**AVIS RELATIF À LA PROTECTION
CONTRE LES EVENTUELS EFFETS NOCIFS ET NUISANCES
PROVOQUÉS PAR LES RAYONNEMENTS NON IONISANTS
GÉNÉRÉS PAR DES ANTENNES ÉMETTRICES STATIONNAIRES**

Commune : BELOEIL - Exploitant : TELENET GROUP

Référence exploitant : SHT1720Y

Rapport n° 1196 / 2025

Figure 2 : Vue en plan des installations d’antennes dans un rayon de 300 mètres autour de l’installation faisant l’objet de la demande d’avis

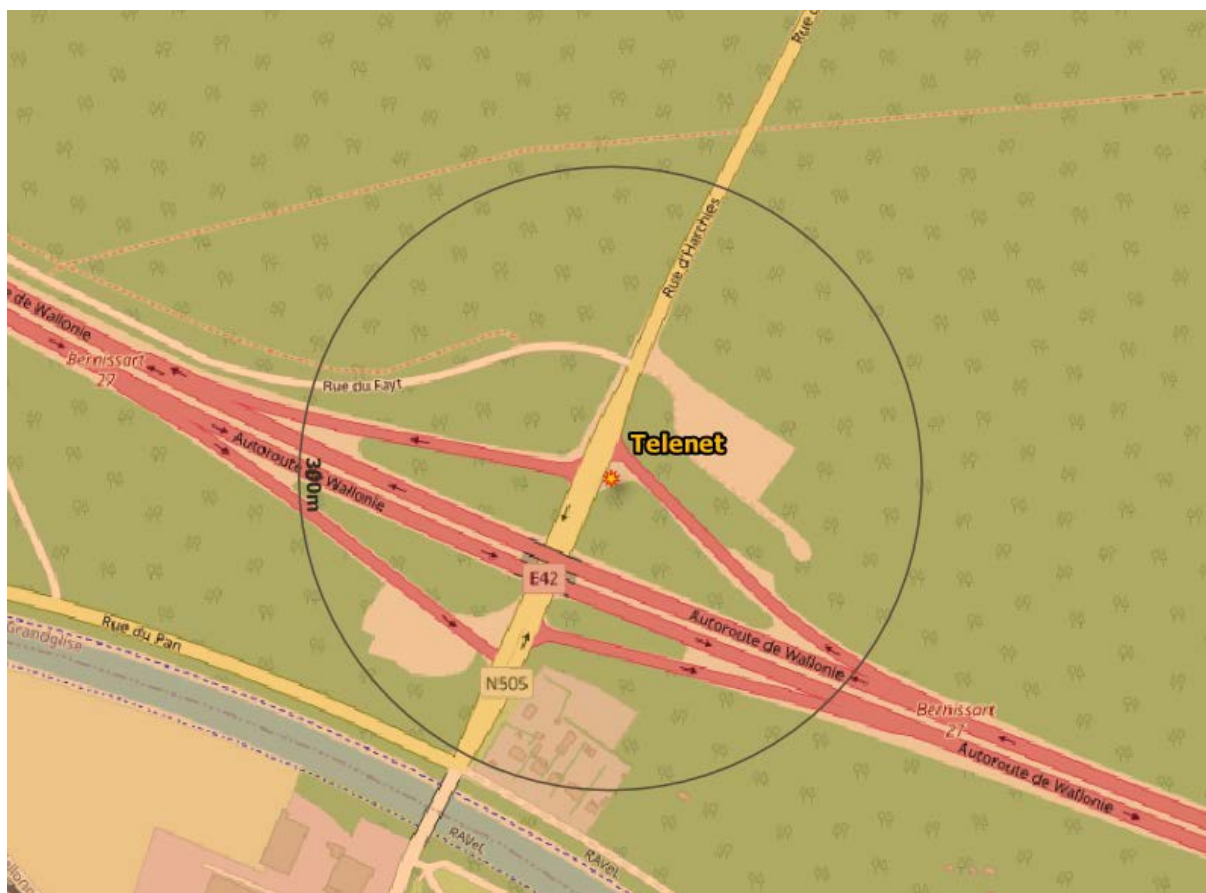
- il y a au plus 4 installations d'antennes émettrices stationnaires présentes dans la zone d'évaluation de 300 mètres de rayon représentée dans la figure 2, y inclus l'installation référencée dans le paragraphe 2 : la limite cumulative définie à l'article 4, §2 du décret est nécessairement respectée dans les lieux de séjour à l'intérieur de la zone d'évaluation de 300 mètres de rayon ;
- il y a exactement 5 installations d'antennes émettrices stationnaires présentes dans la zone d'évaluation de 300 mètres de rayon représentée dans la figure 2, y inclus l'installation référencée dans le paragraphe 2 et il existe, pour 3 ou 4 de ces installations, un avis attestant le respect de la limite abrogée de 3 V/m : la limite cumulative définie à l'article 4, §2 du décret

- c) dans tous les autres cas, il a été vérifié que la limite cumulative définie à l'article 4, §2 du décret n'est pas dépassée dans les lieux de séjour sur base du nombre d'installations localisées dans la zone d'évaluation de 300 mètres de rayon représentée dans la figure 2, de leur localisation ainsi que des données inscrites dans la figure 1 et au paragraphe 4 du présent avis et dans les avis attestant le respect de la limite par installation ou de la limite abrogée de 3 V/m relatifs aux autres installations reprises dans la figure 2.

Compte tenu des considérations ci-dessus, il apparaît que l'intensité du rayonnement électromagnétique généré, dans les lieux de séjour situés dans un rayon de 300 mètres autour de l'installation référencée dans le paragraphe 2, par l'ensemble des antennes émettrices stationnaires de l'ensemble des exploitants du même site d'antennes émettrices stationnaires respecte la limite fixée à l'article 4, § 2 du décret.
